東海第二発電所
設計及び工事計画認可申請書
(東海第二発電所の設計及び工事の計画の変更)
概要説明資料
(2021年3月4日申請)

2021年3月25日
日本原子力発電株式会社

1. 設計及び工事計画変更認可申請 概要

3. 原子炉再循環ポンプ用格納容器電気ペネトレーション取替工事

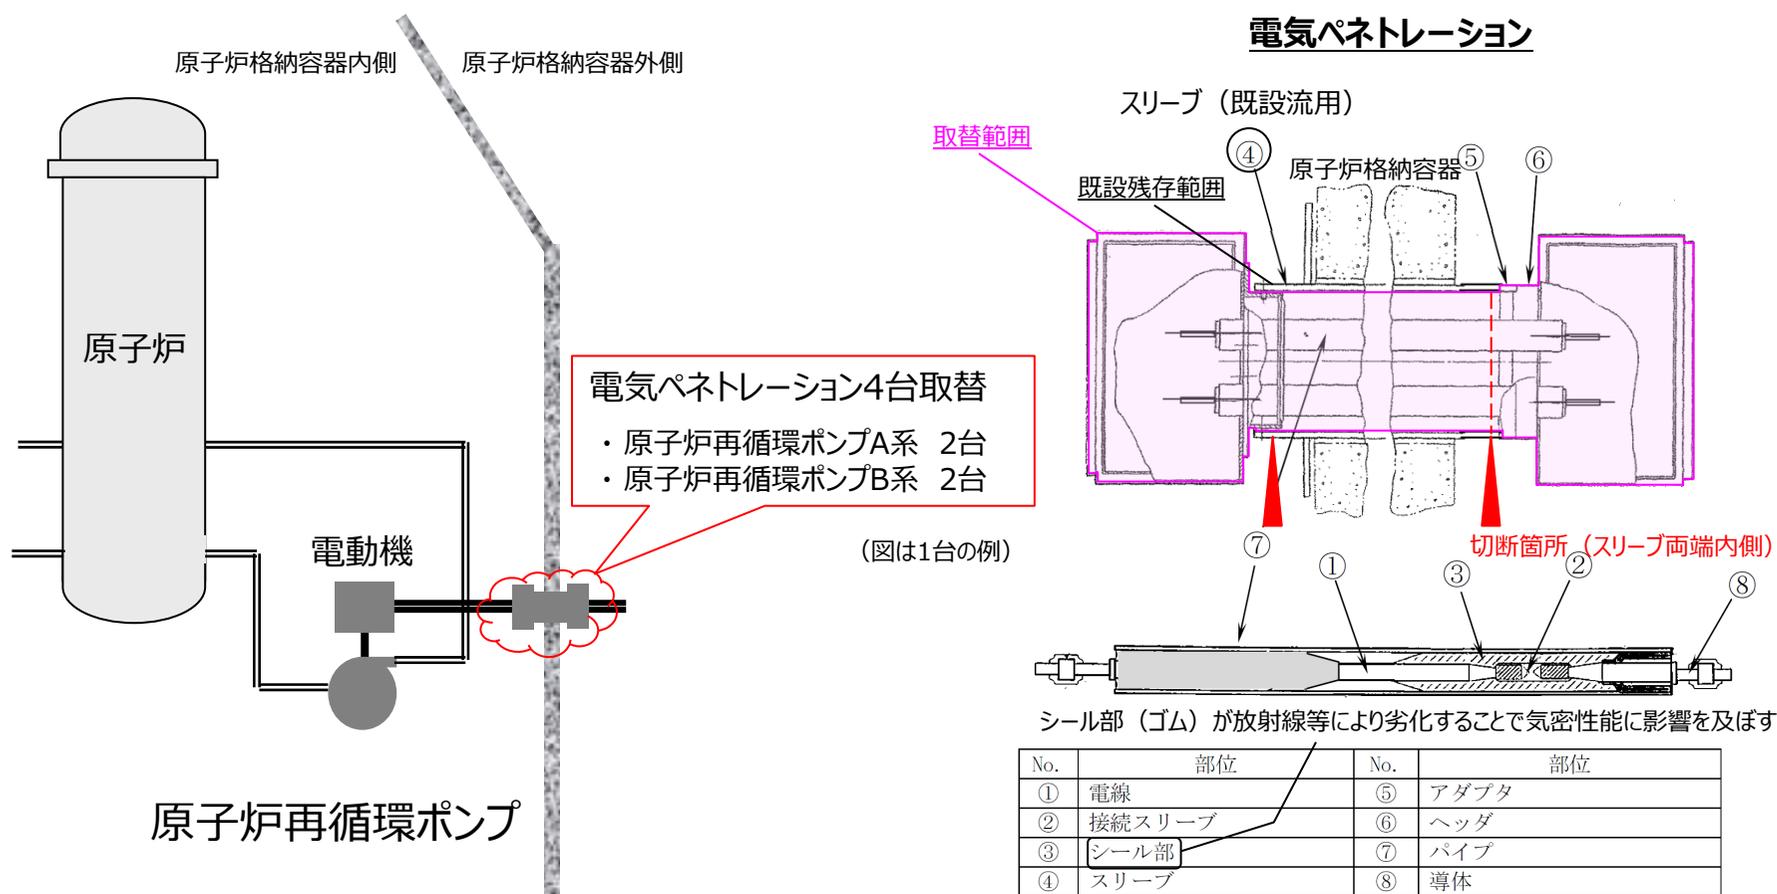
- 原子炉格納容器の気密性能を維持するために、電気配線貫通部（電気ペネトレーション）を取り替える。
- スリーブとアダプタを再溶接する際に、スリーブ長さが50mm程度短くなることが、設計進捗により明らかとなったことから、要目表及び構造図を更新する。
- 材料手配、製作及び現地工事の期間を踏まえ、8月までに材料検査を受ける必要があるため、本時期に申請する。
